Deckplan 5 Blatt 4 TT  
vom 23.08.2019  
ersetzt  
Lageplan 4, Unterlage 5 Blatt 4  
vom 29.08.2014

**FESTSTELLUNGSENTWURF**

<p>Markt Kleinwallstadt</p> <p>Straße / Abschn.-Nr. / Stat.: St 2309_390_0,500-1,300</p>	<p>Unterlage / Blatt-Nr.: 5 / 4 TT</p> <p>Lageplan 4</p> <p>landschaftspfleger, Maßnahmen Ausgleichsmaßnahmen 6.6 - 6.9</p>
	<p>PROJIS-Nr.: _____</p> <p>Maßstab: 1 : 1000</p>
<p>St 2309</p> <p>Bau einer Ortsumfahrung Kleinwallstadt mit Neubau Mainbrücke südlich Kleinwallstadt</p>	
<p>Aufgestellt: 29.08.2014 / 23.08.2019</p> <p>Markt Kleinwallstadt</p> <p></p> <p>Peter Maidhof</p>

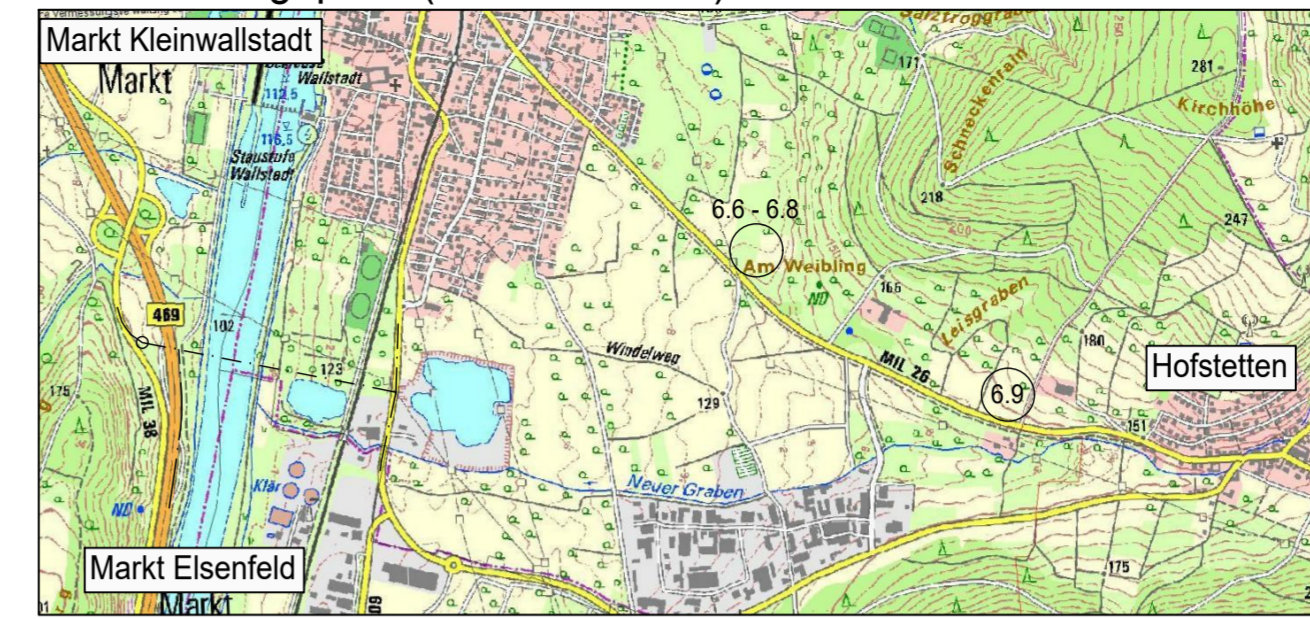
PL 18-19	Maßnahmen A8 und A9: Änderung der Zielkonzeption auf die Ansprüche des Steinkauzes	18.07.2019	Heyne
PL 17	Maßnahme A7: Ergänzung der FCS-Maßnahmen für Zauneidechsen und Fledermäuse	18.07.2019	Heyne
PL 16	Maßnahme A6: Herausnahme von Flächen, textliche Ergänzungen Aktualisierung der Grunderwerbsunterlagen	18.07.2019	Heyne/Trc
Nr.	Art der Änderung	Datum	Zeichen
